RUP HOTEL VAN DER VALK BEVEREN

PROCESNOTA

JULI 2024

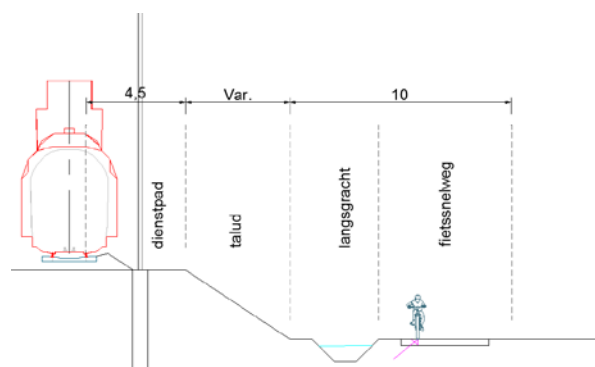
Algemeen vraagt Infrabel een 10-m brede bouwvrije strook langsheen het spoorlichaam waarbinnen enkel spoorgebonden constructies of inrichtingen mogen opgetrokken worden. (seinketen, GSMR masten, sectioneerposten, langswegenis, ...)

De tien meterstrook kan wel een tijdelijke nevenbestemming krijgen.

Deze tien meterstrook wordt ingegeven vanuit:

Het planteam stelt voor om een bouwvrije zone voor spoorlijn af te bakenen op het plangebied. Vanaf het talud van de spoorlijn zal een 15m brede zone worden gemeten. Het deel van deze zone, dat in het plangebied valt, zal opgenomen worden als 'bouwvrije zone spoorlijn'.

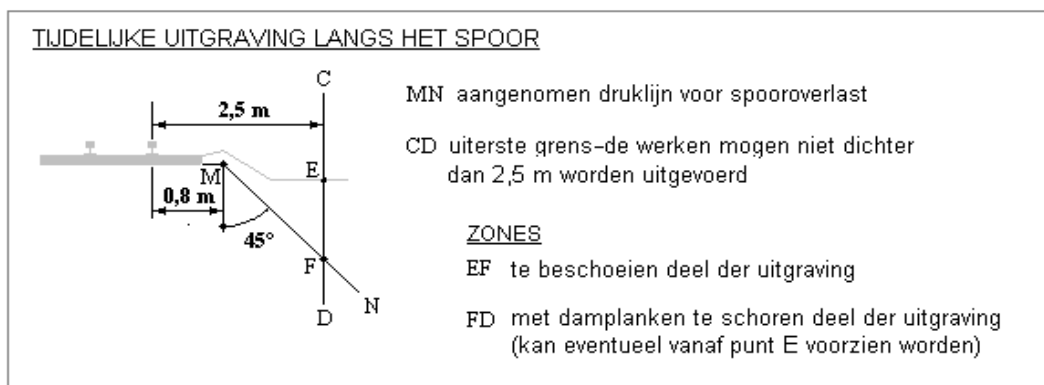
- Voor de baanvakken waar de toegestane snelheid boven de 220 kilometer per uur ligt, zijn er binnen een zone van 25 meter vanaf de dichtstbijzijnde spoorstaaf enkel kruiddachtige gewassen toegestaan.

- De kap- en snoeiwerken moeten worden gepland voordat de plantengroei deze maximumhoogte bereikt.

Het **bijgevoegde document** geeft een schematische voorstelling weer van de uiteengezette punten.

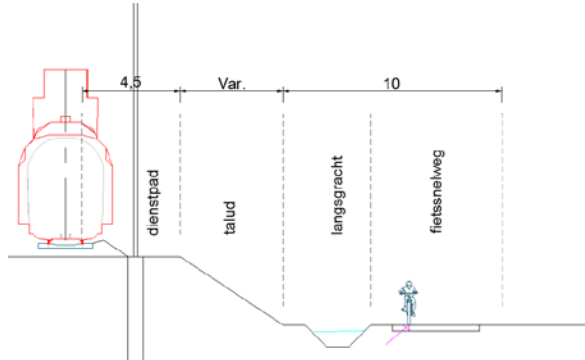
Het spoorlichaam wordt begrensd door de vrije rand, deze bestaat bij:

- gelijkgrondse ligging door de buitenste rand van het dienstpad (deze ligt standaard op 4.5m vanaf de buitenste rail);
- bij ongelijkgrondse ligging wordt gemeten vanaf de uiterste grens van het (theoretische) 6/4 talud.
